## Uzupełnienie do dokumentacji projektowej zadania pn. "Przebudowa, rozbudowa i nadbudowa wraz z infrastrukturą techniczną budynku nr 6, na terenie Powiatowego Centrum Zdrowia w Brzezinach"

### PARTER:

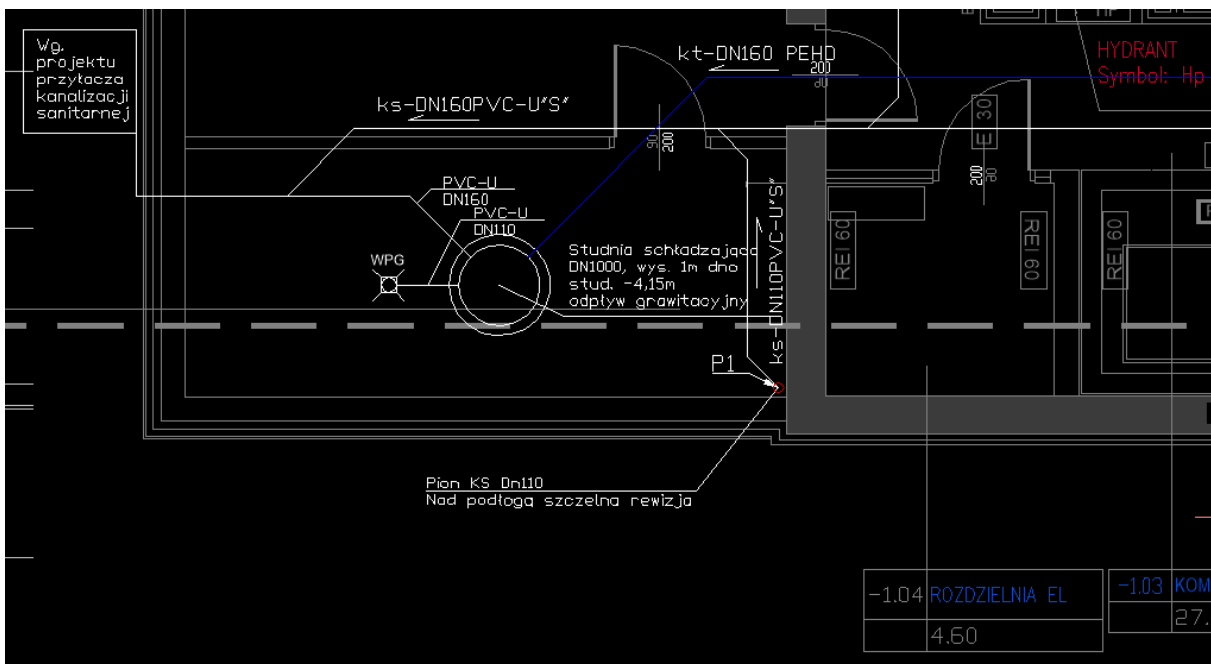
- a) Czy spręż dyspozycyjny 700 Pa dla central z filtrem HEPA jest wystarczający?  
**W projekcie przyjęto i dobrano anemostaty z filtrem HEPA o początkowym oporze 150-200Pa i końcowym dwukrotnie większym, czyli 300-400 Pa, pozostała część instalacji ma opory ok. 300 Pa, łącznie 700 Pa.**
- b) Dot. klap pożarowych na przejściach w ścianach (wentylatornia)  
**Nie są potrzebne.**
- c) Pion KS P1 w RG – propozycja zmiany.  
**Z WC personelu na parterze (pom. 114) proponujemy przejść w bok do Pokoju kierownika (pom. 115) i zejść pionowo w dół do węzła cieplnego (pom. -1.05), omijając w ten sposób pomieszczenie RG.**
